**Progetto di fattibilità tecnica ed economica del Raddoppio Cosenza-Paola/S. Lucido  
 (galleria Santomarco). CUP: J71J20000110008 – II RIPUBBLICAZIONE**

### II RIPUBBLICAZIONE – NUOVE OSSERVAZIONI

#### Progetto di fattibilità tecnica ed economica del Raddoppio Cosenza-Paola/S. Lucido

#### (Galleria Santomarco)

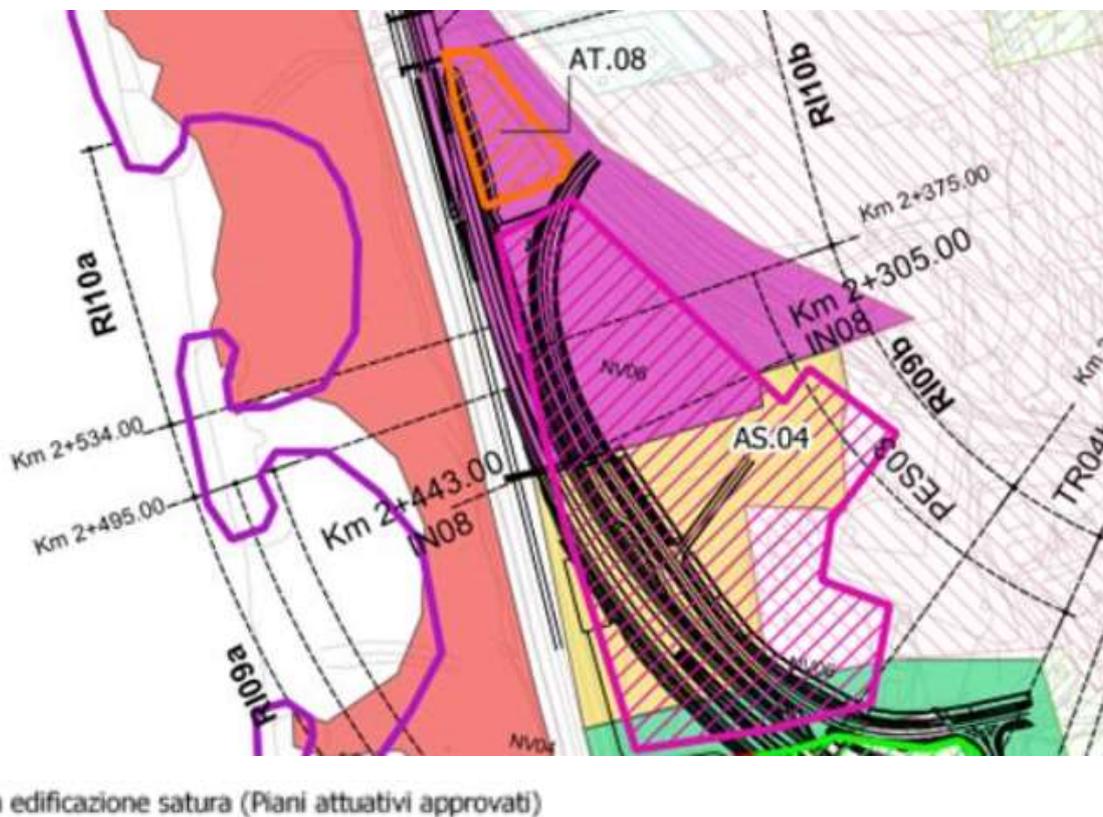
Ciò riguarda nello specifico l'Area Stoccaggio AS04 oggetto delle OP, in quanto non inclusa nell'elenco dei punti di monitoraggio del suolo *ante-operam* e *post-operam* [RFI, PMA, Tabella 4.10, **rimasta immutata anche in seguito alla richiesta di integrazioni**]. Nonostante in [RFI – SchedeTEC] si legga quanto segue a proposito dell'AS04:

Figura 30: Stato del laghi nel 2004, fonte Google Earth

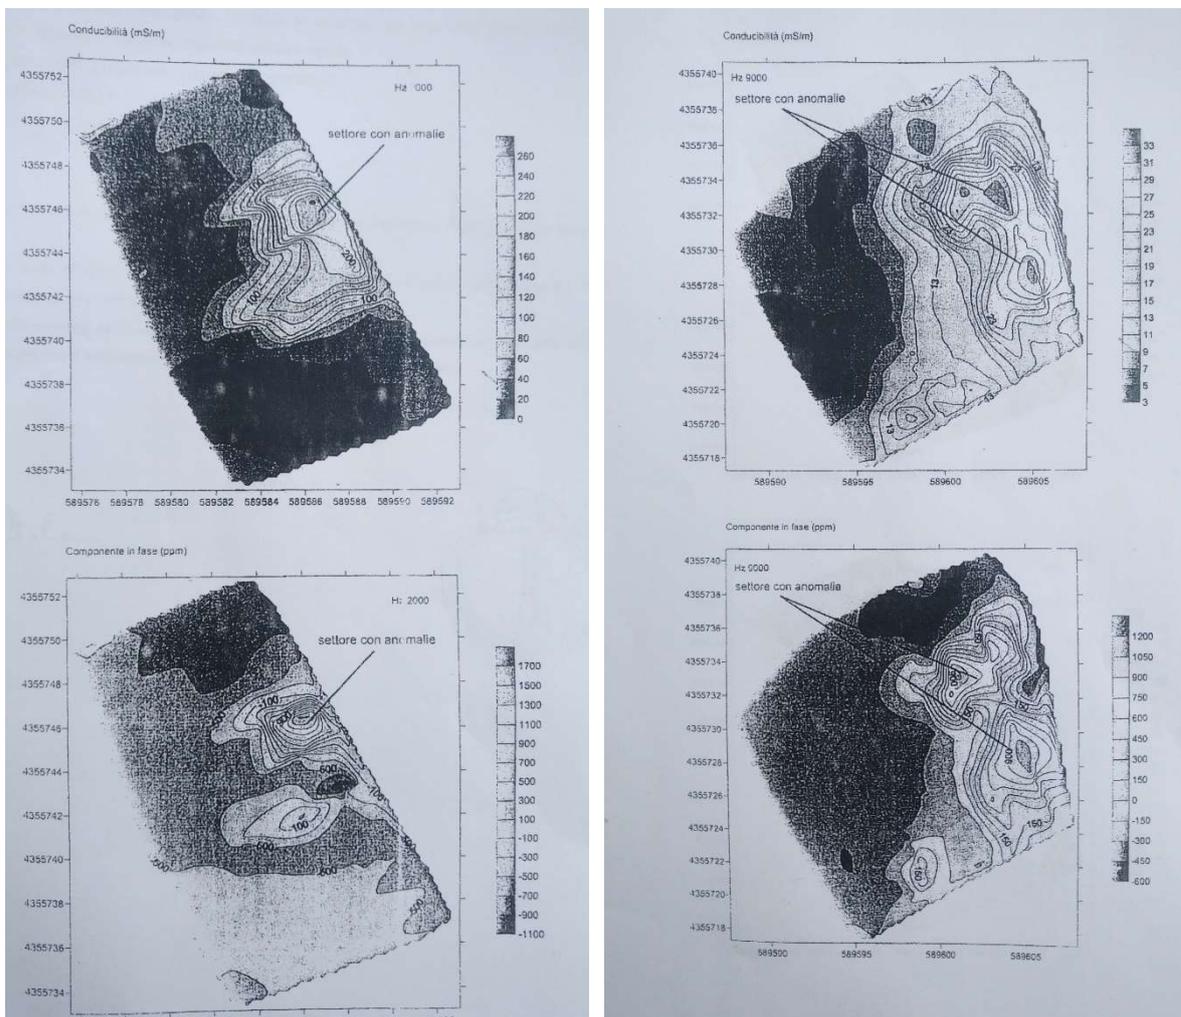
Secondo i documenti di progetto di RFI [ReISitCon], l'area AS04, che include l'attuale Area Mercatale del Comune di Paola, è stata oggetto di movimentazione, scavo e riporto di "notevoli quantità di terreni" dal 1989 fino al 2014.

L'area AS04 era inclusa fino al 2016 nell'elenco dei siti potenzialmente contaminati per la presenza di contaminazione da solfati nelle acque sotterranee [SOGESID 2016]. Fu inoltre oggetto di indagini geofisiche nel 2012 mediante elettromagnetometro, dal quale emersero alcuni settori di anomalia [Arapcal 2012].

Figura 6-2: Ubicazione punti di indagine terreni per verifica amianto

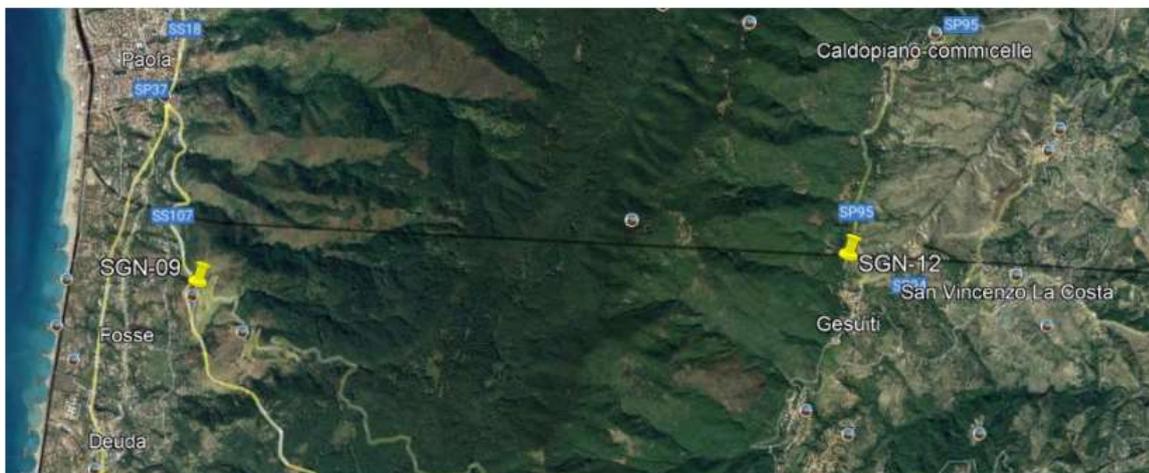
RFI ha condotto due sondaggi specifici per l'amianto [RFI, RelGeo], riportando il livello di rischio di presenza di amianto come "basso" [RFI, RisultGal] fino alla progressiva 10.070 e "assente" a seguire. Dai due sondaggi condotti (SGN9 e SGN12\_Gall, il primo svolto su gneiss, il secondo svolto in galleria su scisti epidotici, come da foto a seguire) non è emersa la presenza di amianto. Pur se la scelta di questi due punti di indagine illustrati nella figura a seguire lascia qualche perplessità, il completamento delle analisi è previsto per la fase di gara.

I minerali in questione, se rinvenuti, necessiterebbero delle dovute attenzioni che potrebbero far lievitare i costi del progetto in maniera esponenziale. Quando fu rinvenuto amianto nella galleria di San Mango d'Aquino nell'Autostrada A2, si preferì abbandonare lo scavo, deviare il tracciato e costruire la galleria in cemento all'esterno per evitare i costi astronomici dello smaltimento.

#### **VALUTAZIONE DEI VENTI NON REALISTICA NEL TERRITORIO DI PAOLA E CONSEGUENTI RISCHI LEGATI ALL'EMISSIONE DI POLVERI**

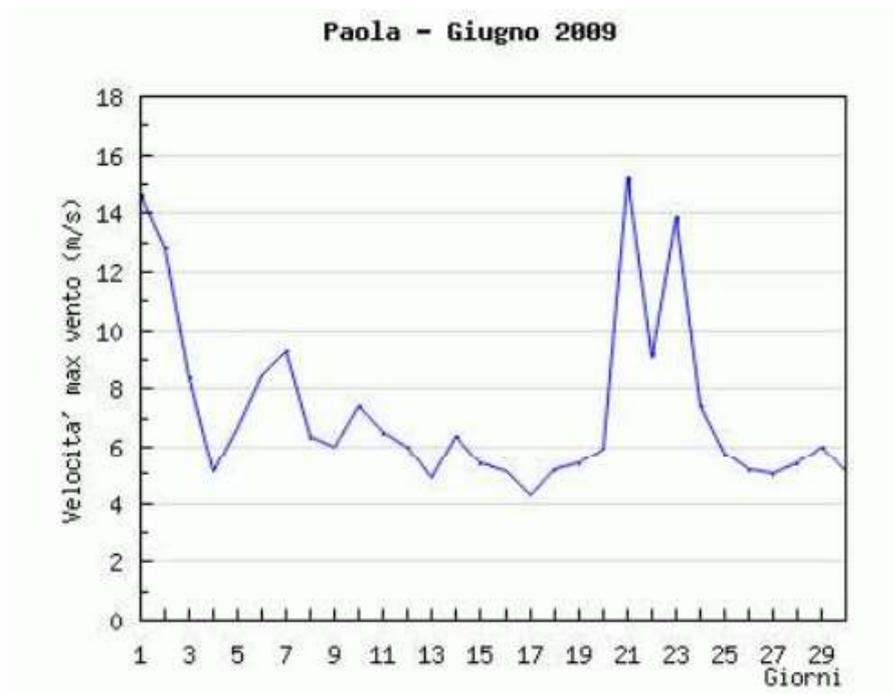
Il comune di Paola è noto nei paesi confinanti come "la mamma del Vento". La popolazione subisce venti forti per quasi 9 mesi l'anno e non sono rari i danni provocati dalle raffiche. Eppure nello studio di impatto ambientale [RFI - SIA] si sostiene che i venti siano in genere di bassa intensità, appoggiandosi su dati raccolti nel territorio di Cosenza.

Come gli abitanti delle rispettive popolazioni ben sanno, non si possono assolutamente accostare Paola e Cosenza quando si parla di venti. Si legge in [CdP, 2010]: "Per la conformazione morfologica del suo territorio, Paola è sottoposta, non di rado, a violenti venti di tramontana, vento freddo, spesso violento, che spira da Nord, investendo per intero il suo territorio. e anche da venti di libeccio e grecale".
